MT.2370.2.2023

**Odpowiedzi na pytania do przetargu na
„Zakup i montaż instalacji fotowoltaicznej w obiektach użytkowanych przez
KM PSP w Radomiu”
– nr postępowania MT.2370.2.2023.**

Rysunek 1. Jednostka Ratowniczo – Gaśnicza PSP nr 1 w Radomiu, ul Traugutta 57

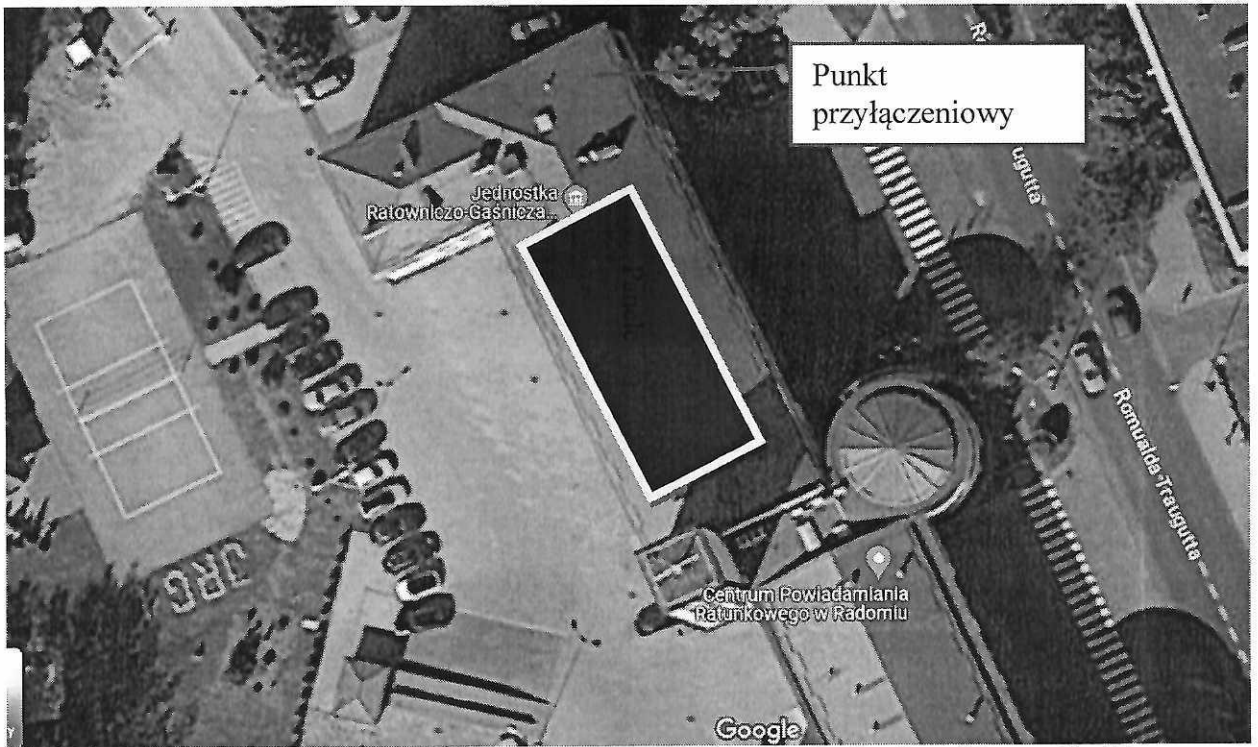
1. Proszę o podanie mocy przyłączeniowej.
2. Proszę o zaznaczenie na mapie punktu przyłączeniowego oraz przewidywanego umiejscowienia modułów oraz inwertera.
3. Proszę o informację nt. pokrycia dachowego.
4. Czy Zamawiający posiada opinię konstrukcyjną potwierdzającą możliwość zamontowania paneli na wskazanym dachu? Jeśli nie to czy Zamawiający potwierdza, że wykonana takie ekspertyzy przed przystąpieniem do robót przez Wykonawcę?
5. Czy obiekty wskazane do montażu instalacji fotowoltaicznej, objęte są jakąkolwiek formą ochrony konserwatorskiej? Jeśli tak to jakiej?

Zamawiający nie wskazuje miejsca lokalizacji inwertera. Inwerter należy zamontować w miejscu dogodnym w pobliżu punktu przyłączeniowego (rozdzielni głównej prądu zlokalizowanej w obiektach wskazanych przez Zamawiającego).

Rysunek 4. Jednostka Ratowniczo – Gaśnicza PSP nr 3 w Radomiu, ul Lipskiego 10

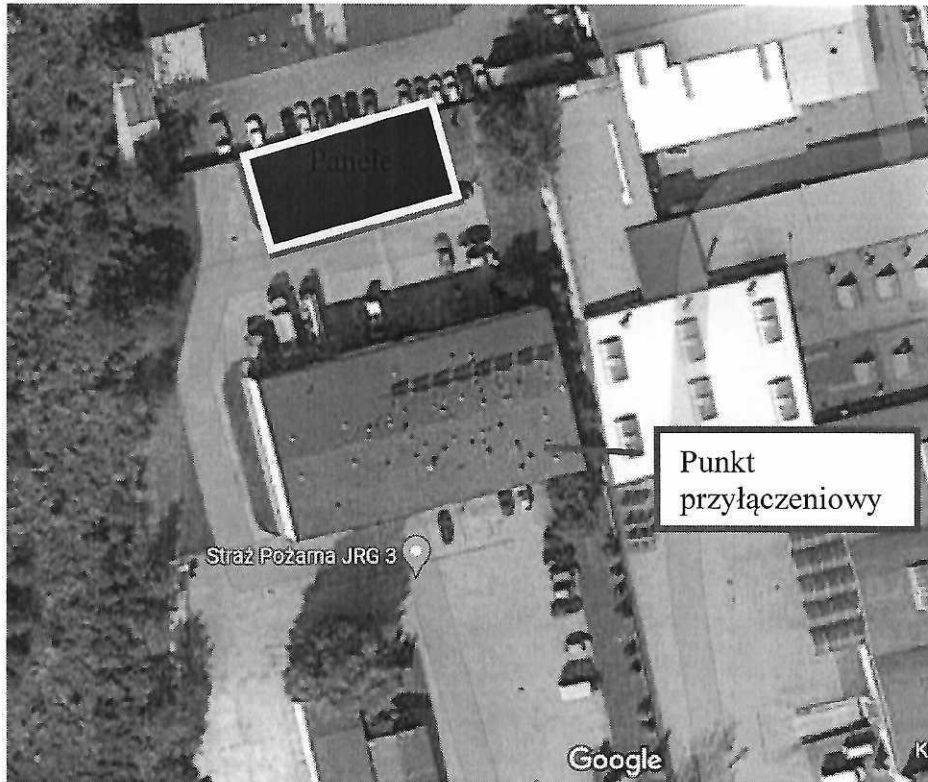
1. Proszę o wskazanie na załączniku graficznym miejsca montażu naziemnej instalacji gruntowej przez PSP nr 3 w Radomiu.
2. Ile wynosi, w metrach, trasa kabla AC – od falownika na konstrukcji wsporczej do miejsca wpięcia w rozdzielni głównej na obiekcie PSP nr 3 w Radomiu?
3. Jakie moce przyłączeniowe posiadają poszczególne jednostki PSP objęte przedmiotem zamówienia?

Długość trasy kablowej od miejsca montażu paneli fotowoltaicznych do rozdzielni głównej prądu wynosi około 60 – 65 m.

Rysunek 5. Jednostka Ratowniczo – Gaśnicza PSP nr 3 w Radomiu, ul Lipskiego 10

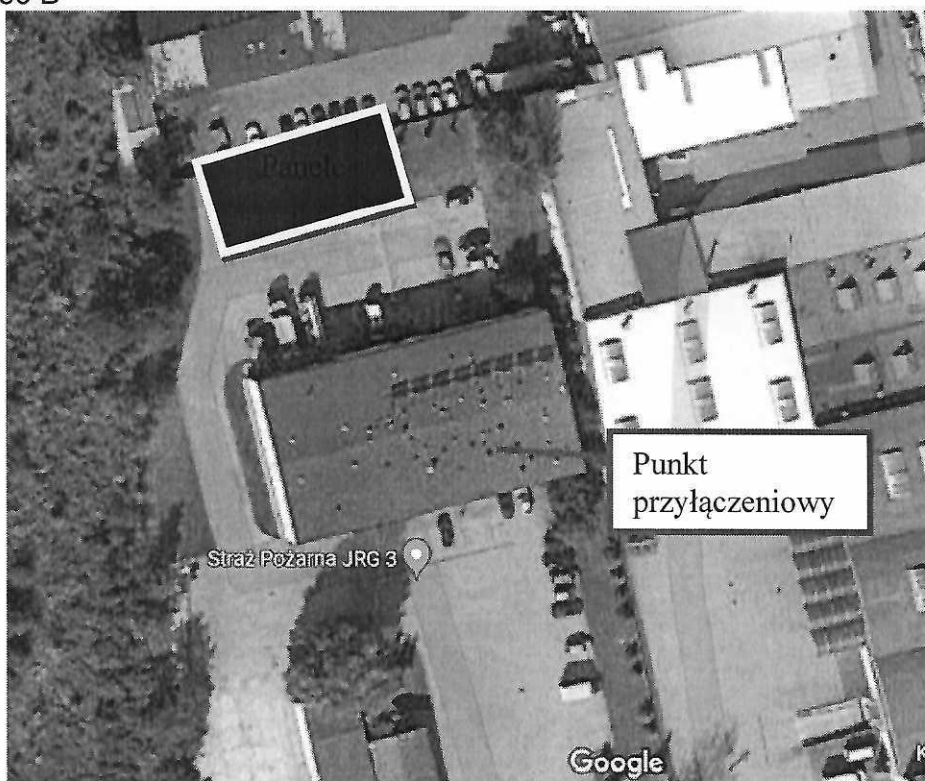
1. Proszę o wskazanie miejsca usytuowania paneli na gruncie przy obiekcie.

- Zamawiający dopuszcza zwiększenie wagi jednej sztuki panela do 26 kg.
Ad.3. Część C
- Jednostka Ratowniczo – Gaśnicza PSP nr 2 w Radomiu, ul Holszańskiej 1, dach płaski,
Stropodach nad warsztatem:
papa asfaltowa wierzchnia zgrzewana 5 mm, papa asfaltowa podkładowa 4 mm, twarde styropian o gęstości 30 kg/m³ grubość 15 cm, twarde styropian spadkowy o gęstości 30 kg/m³ grubość 5 – 25 cm, papa asfaltowa podkładowa grubość 3 mm na lepiku asfaltowym, strop gęstożebrowy TERIVA I grubość 24 cm, tynk cementowo – wapienny 2 cm,
Stropodach nad budynkiem administracyjnym:
papa asfaltowa wierzchnia zgrzewana 5 mm, papa asfaltowa podkładowa 4 mm, twarde styropian o gęstości 30 kg/m³ grubość 15 cm, twarde styropian spadkowy o gęstości 30 kg/m³ grubość 5 – 25 cm, papa asfaltowa podkładowa grubość 3 mm na lepiku asfaltowym, strop gęstożebrowy wylewany z B-30 grubość 20 cm, tynk cementowo – wapienny 2 cm,
